Demande d'Autorisation Environnementale

Compléments au dossier
(avril 2024)

Projet PAR2

Création d'un datacenter
sur la commune de
Villebon-sur-Yvette (91)

Figure 1 : Plan masse du projet mis à jour (cf. Annexe 1)

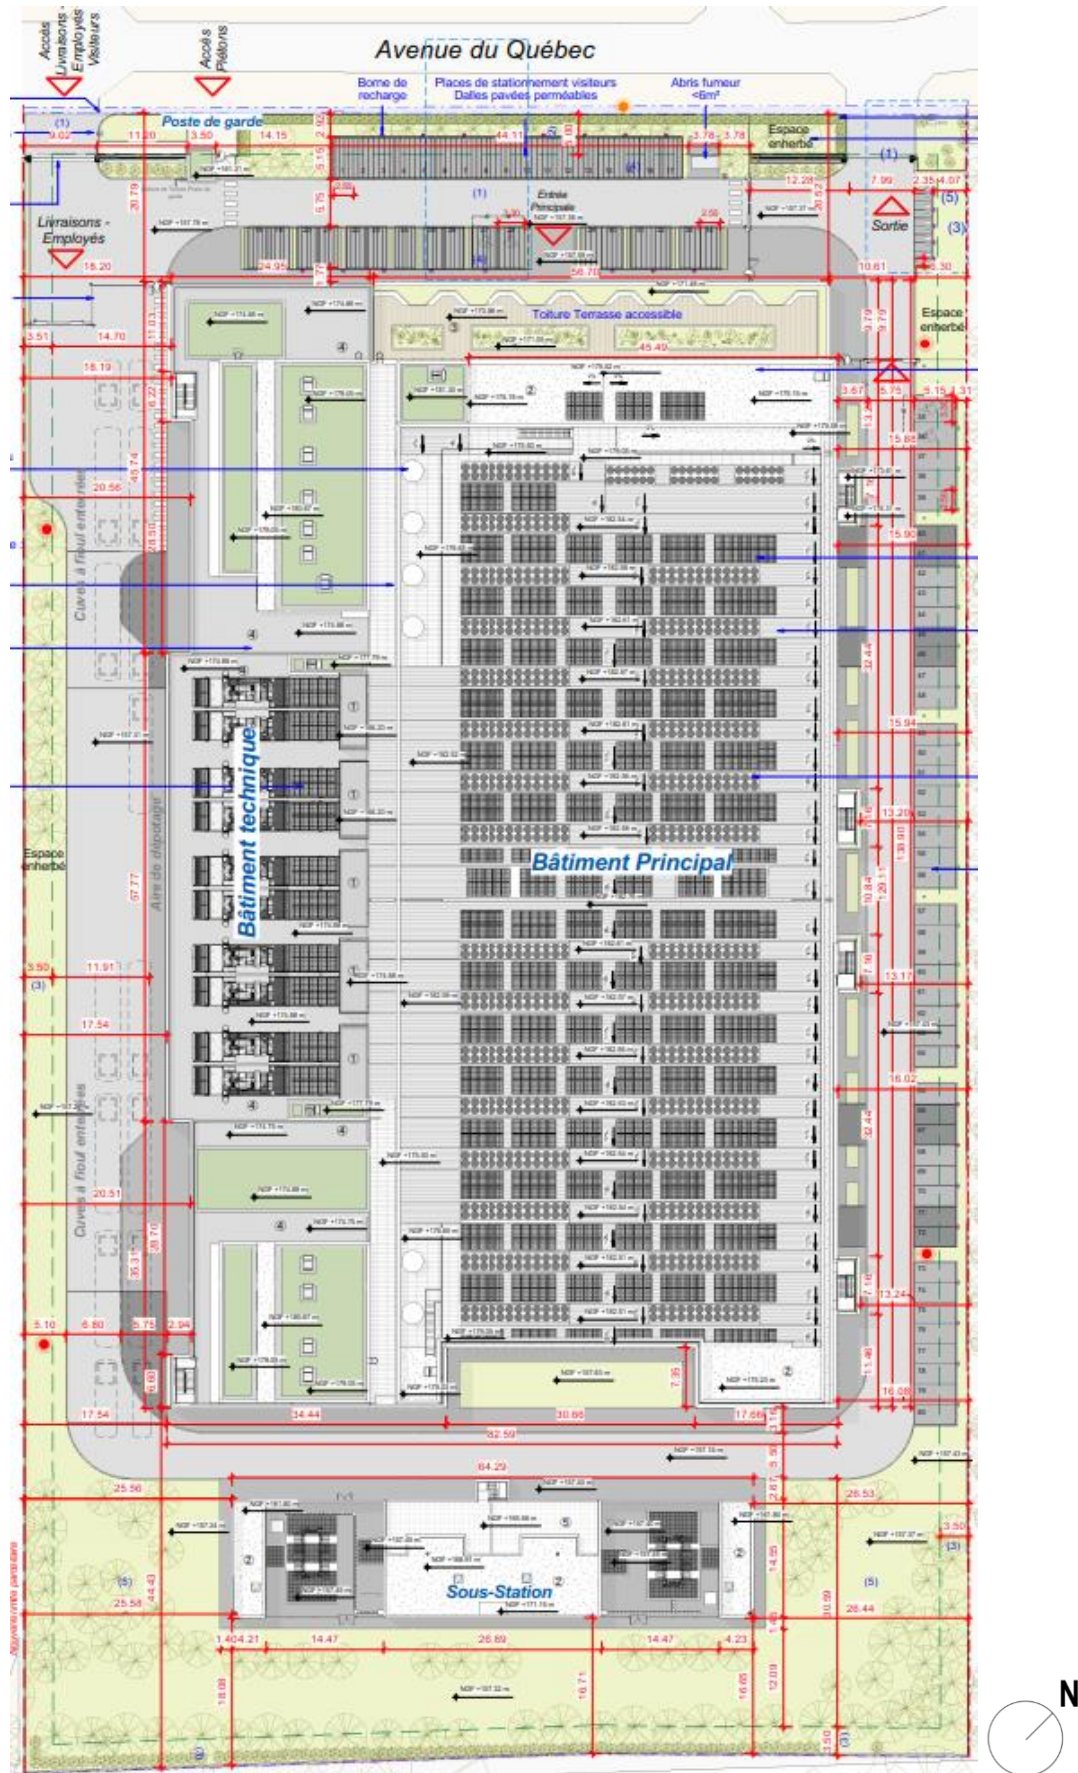
Les évolutions sont essentiellement motivées par la **mise à jour en cours du plan local d'urbanisme (PLU)**, qui a conduit à la mise à jour du permis de construire et à une adaptation des plans du projet.

Les plans mis à jour sont présentés en Annexe 1.

Figure 4 : Espaces végétalisés sur site

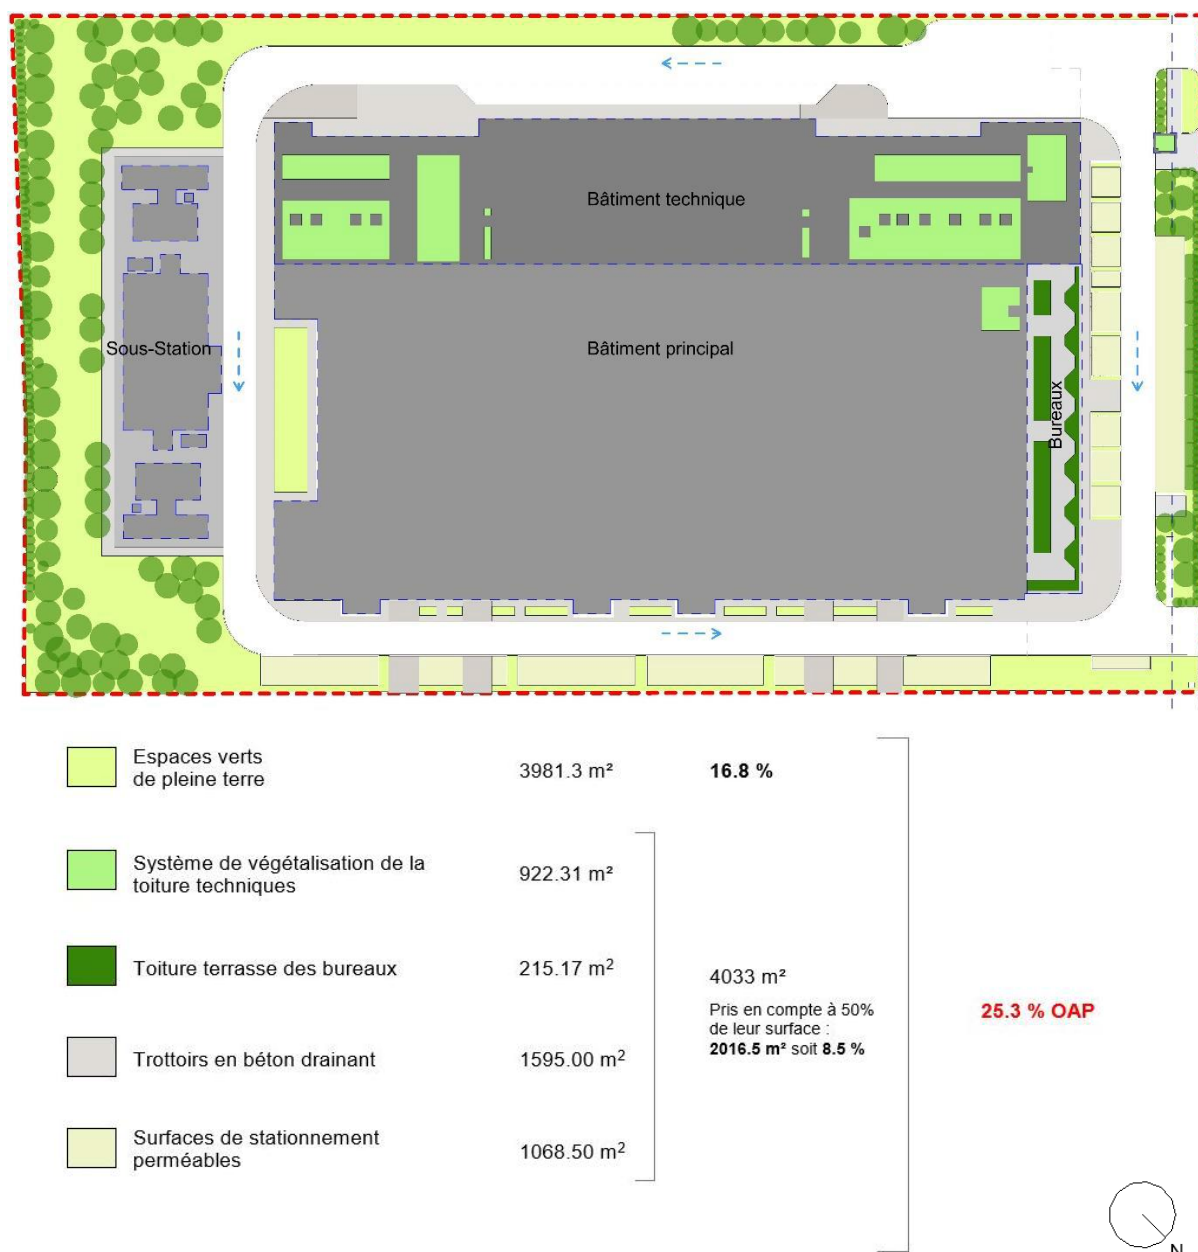
Notamment, une superficie équivalente à au moins 25 % de la surface totale du terrain doit être traitée en espaces végétalisés, dont au moins 60 % d'espaces de pleine terre.

La figure suivante présente comment le projet est conforme à cette prescription. Ainsi, 25,3 % de la superficie totale du site est donc traitée en espaces végétalisés de pleine terre ou en espaces perméables. 67,3 % de cette superficie est en espaces de pleine terre.

Tableau 3 : Modification des dispositifs de performance énergétique et environnementale en toiture

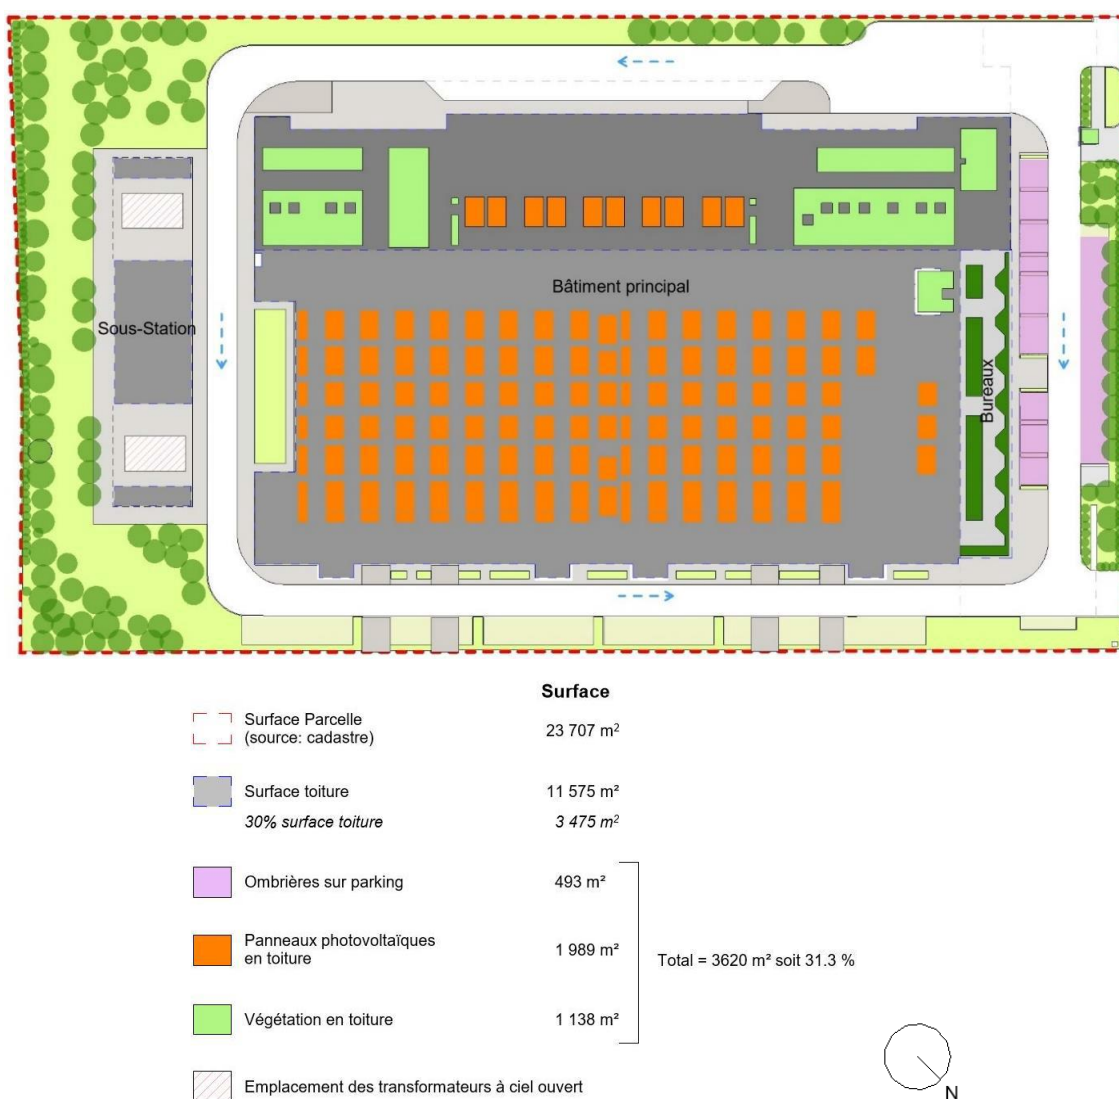
Des panneaux photovoltaïques ont été ajoutés au projet. Il est estimé la présence d'environ 1 100 panneaux, permettant de délivrer une puissance crête maximale d'environ 439 kW. La puissance électrique produite par les panneaux sera consommée par la production frigorifique du site.

Des ombrières végétalisées ont été ajoutées au projet, au niveau des places de stationnement visiteurs. La superficie des toitures végétalisées a été augmentée.

Équipements toitures	Projet initial	Projet mis à jour
Panneaux photovoltaïques	-	Ajout de panneaux photovoltaïques en toiture du bâtiment principal et technique, sur une superficie de 1 989 m ²
Ombrières	-	Ajout d'ombrières végétalisées au-dessus des places de stationnement visiteurs, sur une superficie de 493 m ² 
Toitures végétalisées	Toitures végétalisées sur la partie bureaux, sur une superficie de 126 m ²	Augmentation de la superficie des toitures végétalisées (1 138 m ²), maintenant localisées sur la partie bureaux, le bâtiment principal et technique, et le poste de garde

Figure 6 : Zones de servitude RTE

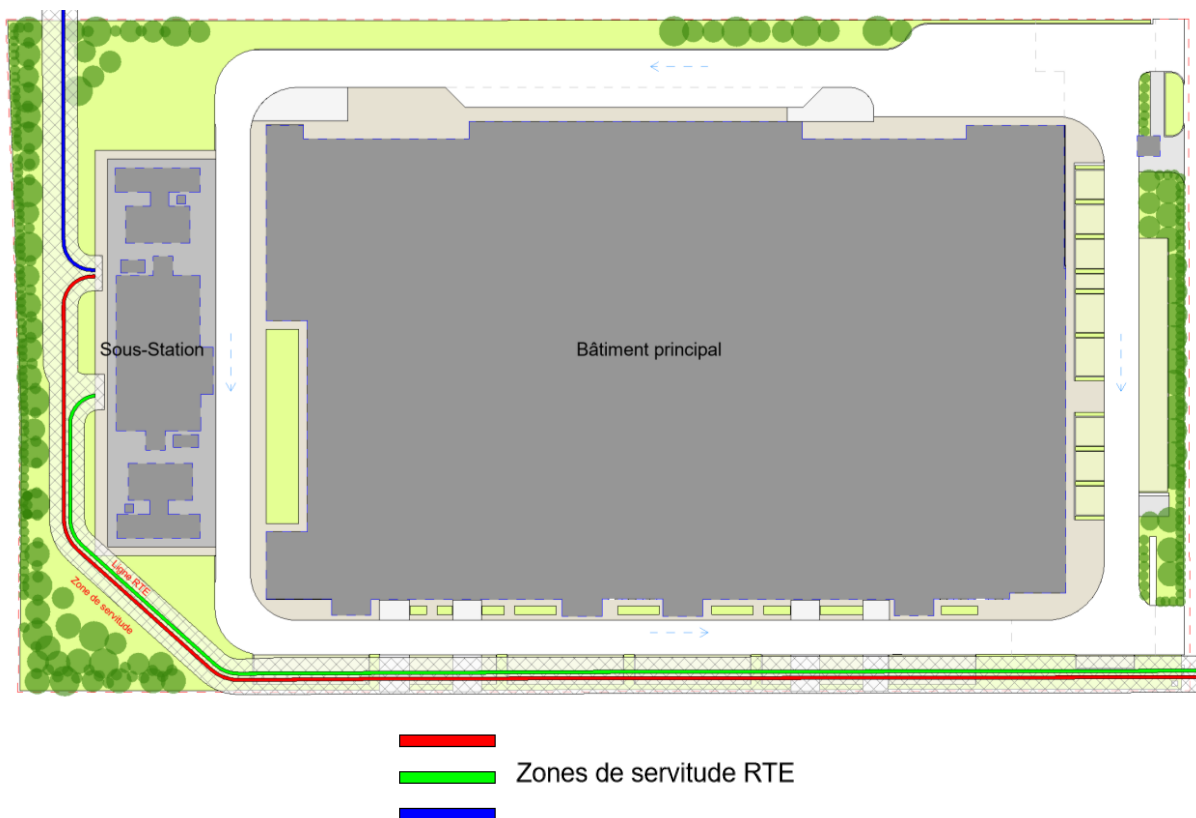
À noter que le réseau RTE à l'intérieur du site requiert une « zone de servitude » de 2,5 m de part et d'autre des 2 lignes RTE-HTB sur laquelle aucune construction et arbre ne doivent être implantés (cf. figure ci-dessous).

Figure 7 : Vue en coupe du nouvel agencement de la sous-station électrique

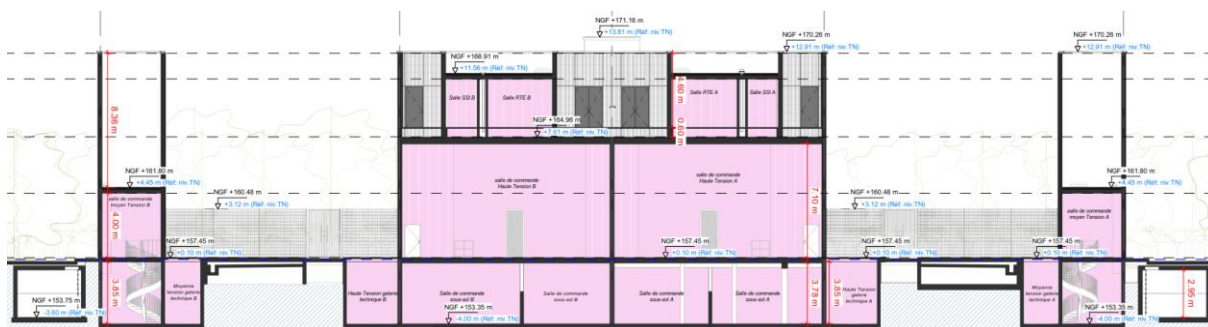
La conception de la sous-station électrique a été améliorée (avancée dans le design).

De plus, 1 transformateur à huile (avec son bâtiment associé) a été supprimé. Dorénavant, le projet compte donc 2 transformateurs à huile au lieu de 3 initialement (réduction des quantités d'huile, des risques, de l'emprise au sol).

Figure 8 : Anciens accès (haut) et nouveaux accès (bas)

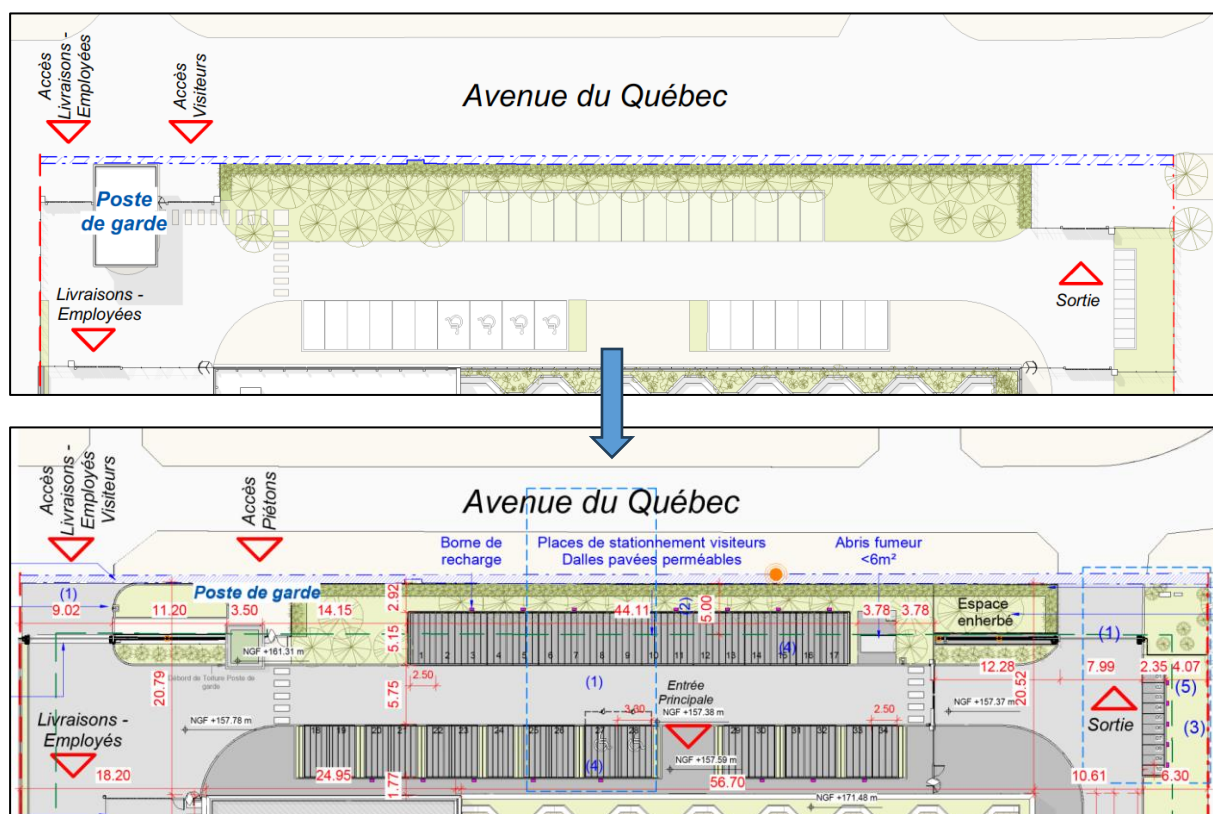
Le poste de garde a été déplacé à l'Est. Les accès livraisons-employés et visiteurs ont été mutualisés.

Figure 9 : Anciens bassins de gestion des eaux pluviales (gauche) et nouveaux bassins de gestion des eaux pluviales (droite)

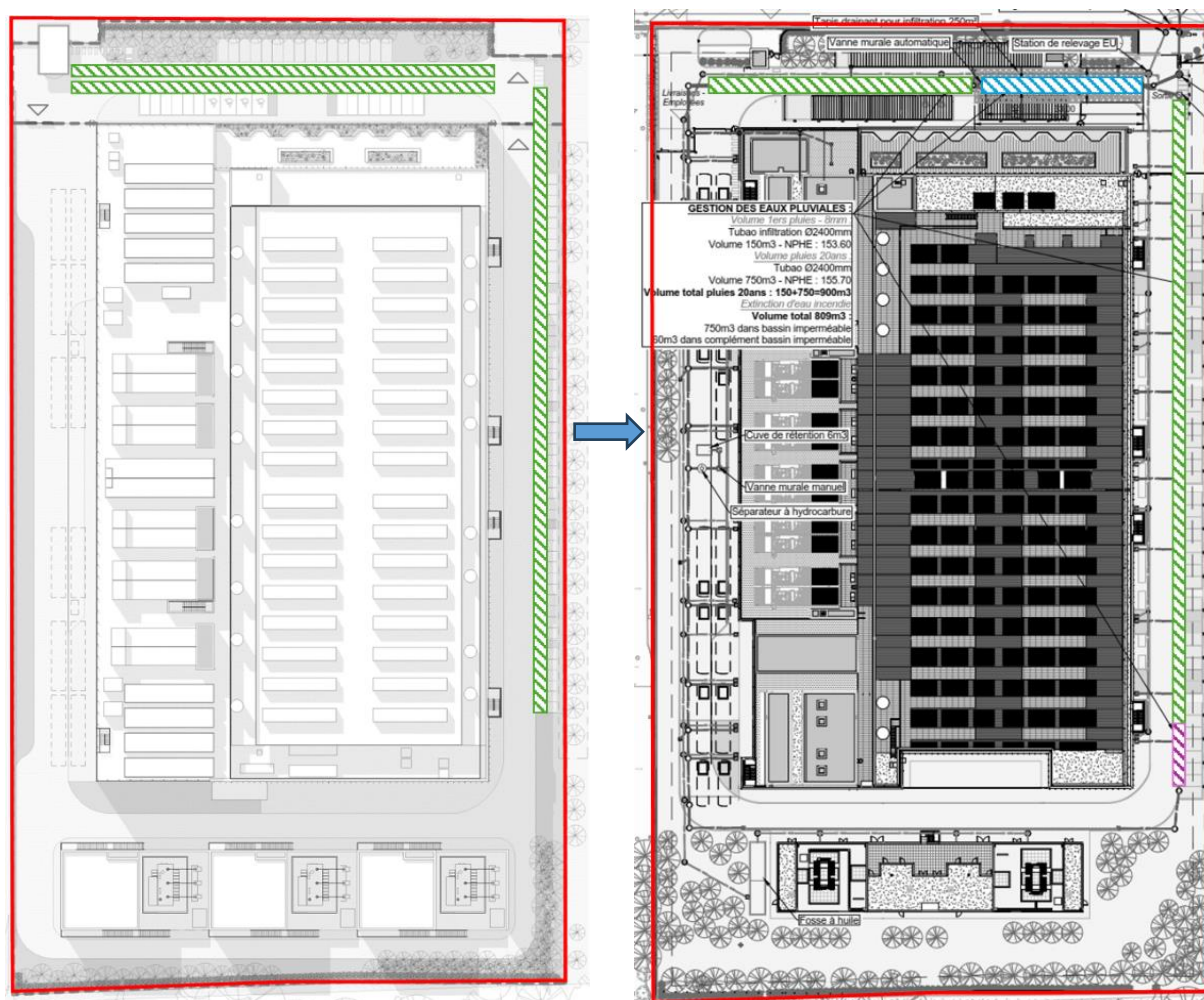
- la période de retour, pour le dimensionnement des dispositifs de gestion des eaux pluviales, a été baissée de 50 ans à 20 ans (cette nouvelle période de retour reste conforme au règlement d'assainissement) ;
- dans le cadre de l'instruction du permis de construire, le service assainissement a demandé l'infiltration à la parcelle des pluies courantes (8 mm en 24 heures) ; un bassin d'infiltration enterré a donc été ajouté (avis favorable du service assainissement de Paris-Saclay suite à cette modification).

Gestion des eaux pluviales	Projet initial	Projet mis à jour
Pluie de retour	50 ans	20 ans (reste conforme au règlement d'assainissement)
Calcul D9A (rétention eaux d'extinction d'incendie (EEI))	862 m ³	809 m ³
Bassin d'infiltration	-	150 m ³ – en bleu ci-dessous
Bassin de rétention volume 20 ans	1 430 m ³	750 m ³ – en vert ci-dessous
Bassin de rétention complémentaire pour stockage EEI	-	60 m ³ – en rose ci-dessous

En vert : bassin de rétention enterré / En bleu : bassin d'infiltration enterré (pluie 20 ans) / En rose : complément bassin de rétention enterré (eaux d'extinction d'incendie)

Figure 13 : Ancienne position des cuves de fioul enterrées et des cuves d'urée (gauche) et nouvelle position (droite)

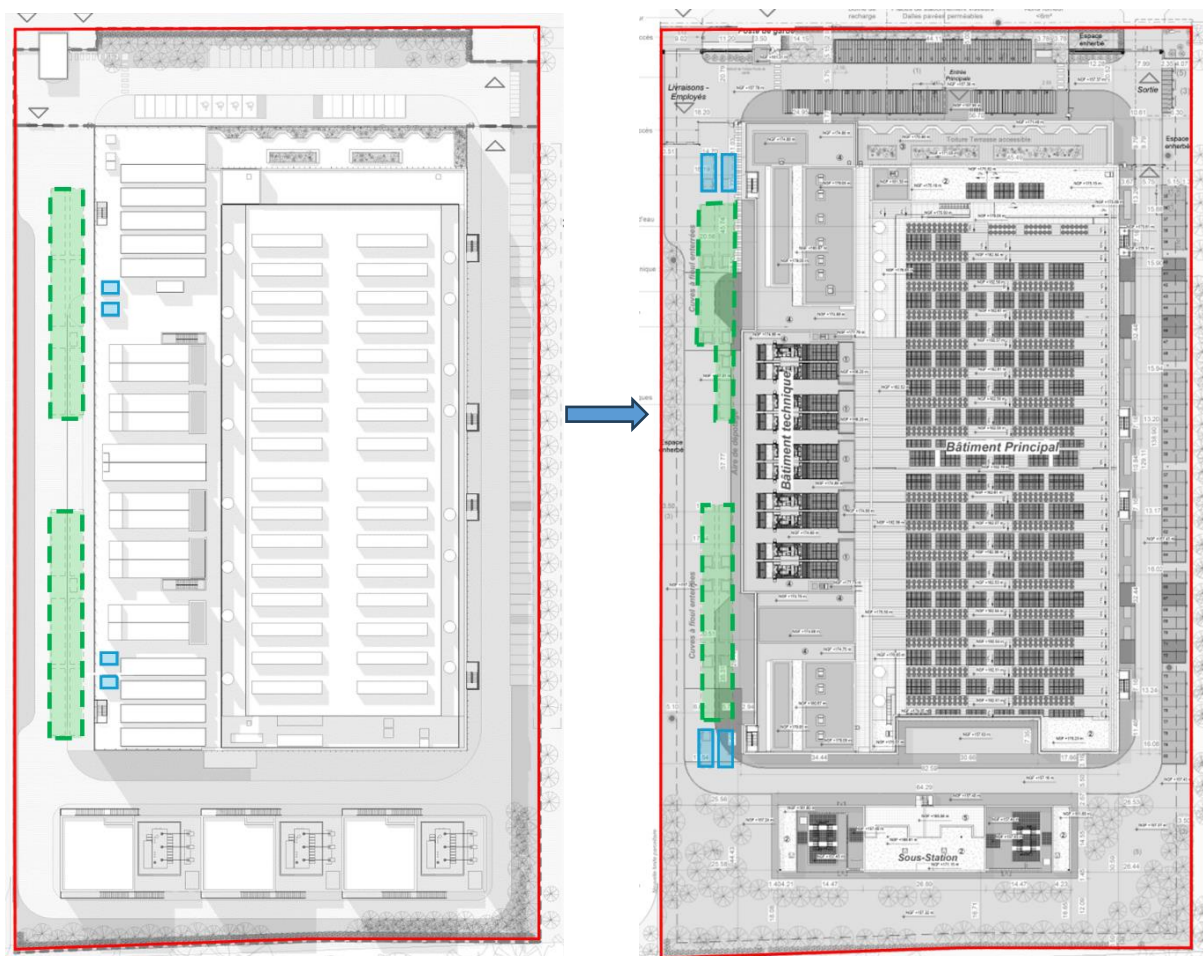
- Cuves de fioul :
 - passage de 12 à 11 cuves enterrées (diminution du volume total et passage du régime de l'enregistrement au régime de la déclaration avec contrôles périodiques pour la rubrique 4734-1) ;
 - passage de 27 à 26 cuves aériennes (diminution du volume total et pas de modification de la rubrique 4734-2) ;
- Cuves d'urée : passage de 4 cuves aériennes à 4 cuves enterrées (et diminution du volume total).

Cuves	Projet initial	Projet mis à jour
Cuves de fioul	12 cuves enterrées de 100 m ³	11 cuves enterrées de 100 m ³
	27 cuves aériennes de 1 m ³	26 cuves aériennes de 1 m ³
Cuves d'urée	4 cuves aériennes de 46 m ³	2 cuves enterrées de 40 m ³ et 2 cuves enterrées de 45 m ³

En vert : cuves de fioul enterrées / En bleu : cuves d'urée

Figure 14 : Plan du sous-sol du bâtiment principal

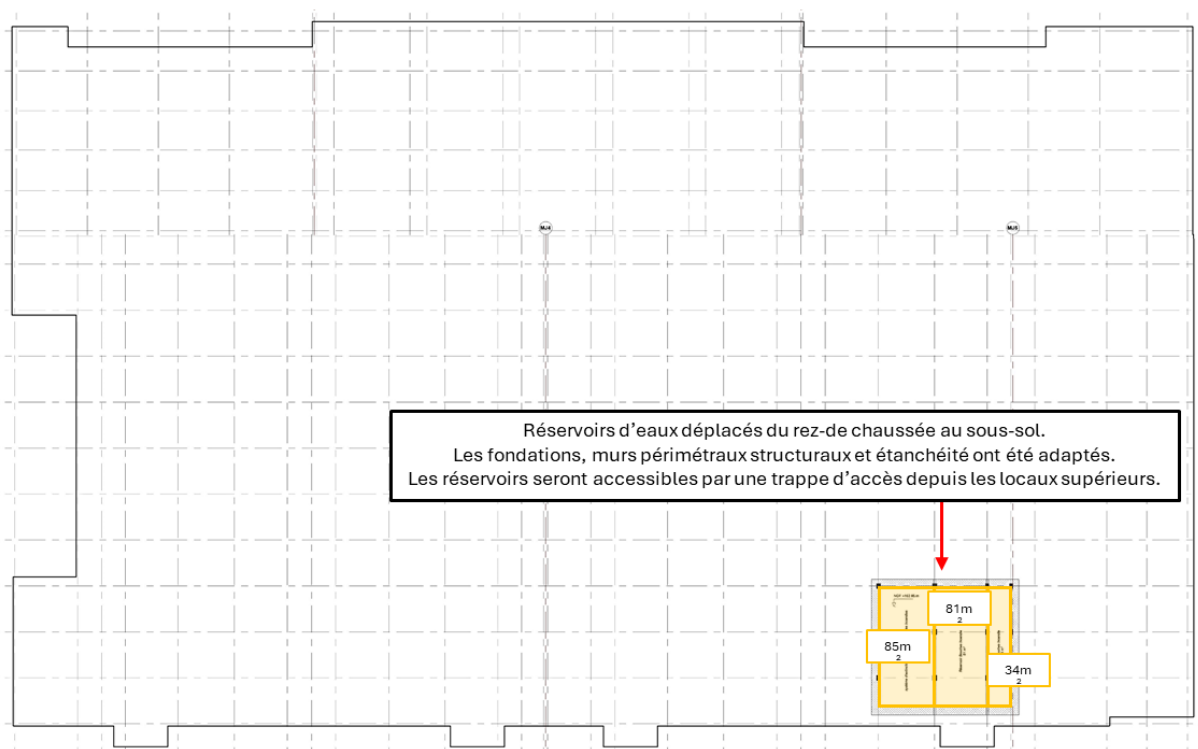
Les réservoirs d'eau, initialement localisés au sous-sol du bâtiment principal, ont été déplacés au sous-sol (création d'un sous-sol). Les fondations, murs périphériques structuraux et étanchéité ont été adaptés. Les réservoirs seront accessibles par une trappe d'accès depuis les locaux supérieurs.
